**Verslag huishoudelijke elektrische installatie op laagspanning en zeer lage spanning****Algemeen:**

Referentie: 005-20260309-02	Datum controle: 09/03/2026
Keurder: 005

Eigenaar: Juliaan Geukens	EAN-code: 541448860002934642
Adres installatie: Molenstraat 43 bus 1.1, 2450 - Meerhout	Nummer teller(s): 1SAG1100875006
Distributienetbeheerder installatie: Fluvius	
Datum uitvoering installatie:	☐ Vóór 01/10/1981 ☒ Tussen 01/10/1981 en 01/06/2020 ☐ Vanaf 01/06/2020
Type:	☒ Wooneenheid ☐ Niet-huishoudelijk ☐ PV ☐ Batterij ☐ Laadpaal

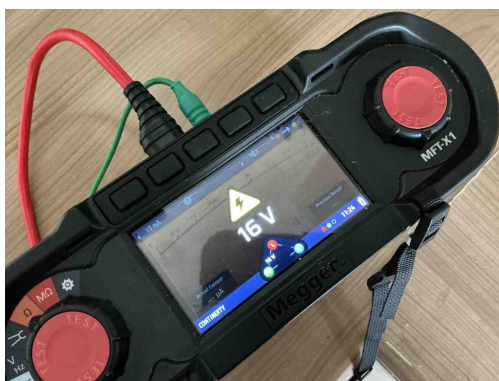
B17 - De voedingsspanning is niet op elk bord vermeld (Boek 1: 3.1.3.3).
Opmerking: Bord

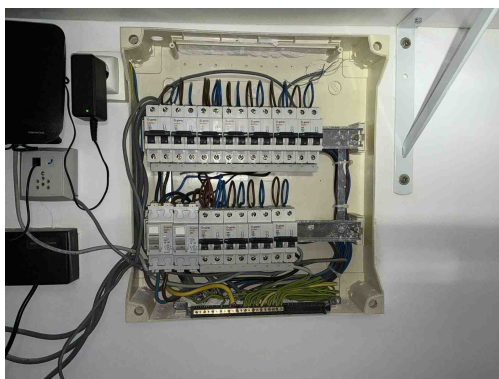
A12 - Het toestel van de klasse I is niet met de beschermingsgeleider verbonden (Boek 1: 5.4.3.6).
Opmerking: Dampkap
